Rapport de contrôle d'installations électriques à basse et à très basse tension

RÉF. 131/2023/64896/01:1:1

DATE DU CONTRÔLE	**08/05/2023**	**AGENT VISITEUR**	**Regis Goma**
ADRESSE DU CONTRÔLE	**Rue des Sorbiers 54 - 6791 Aubange**	**TYPE DE CONTRÔLE**	**Visite de contrôle vente ancienne installation (8.4.2.)** ☒

Croquis de position élémentaire et descriptif sommaire des tableaux

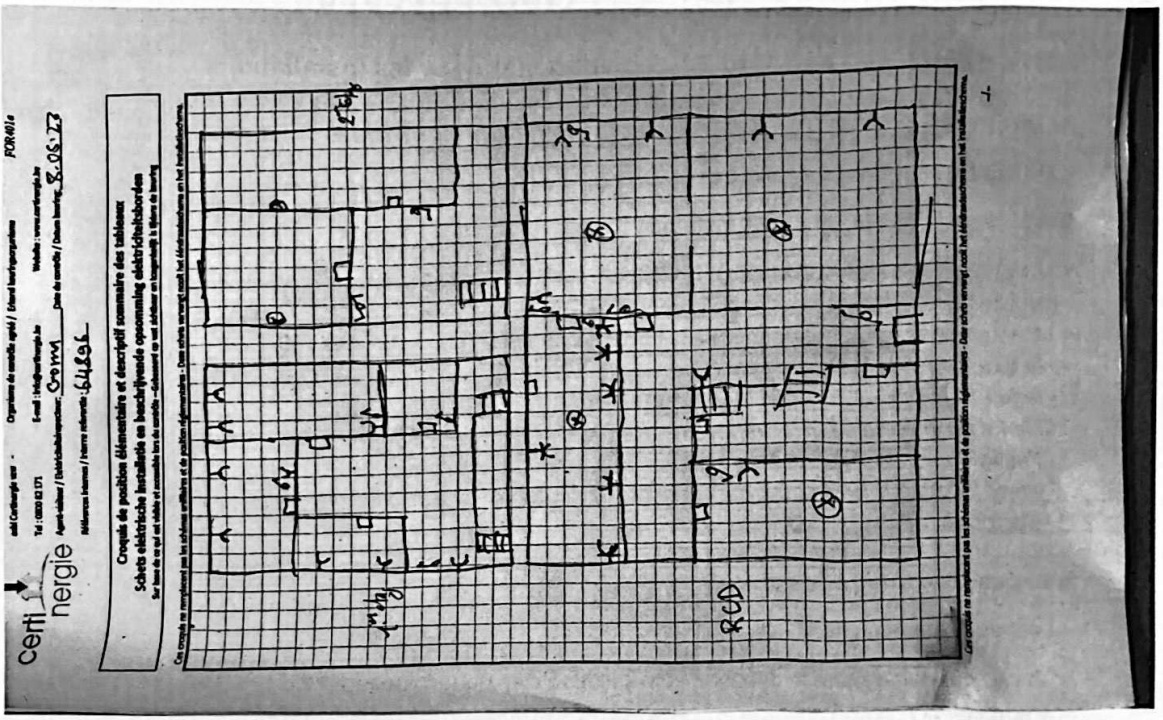
Le ou les socles de prise en défaut sont localisés dans **la cuisine**

- Le sectionneur de terre n'est pas conforme ou est absent. - 5.4.3.5.
- Des contacts de terre de socles de prise de courant ne sont pas reliés au conducteur de protection de la canalisation électrique. - 6.4.6.4.;6.5.7.2.
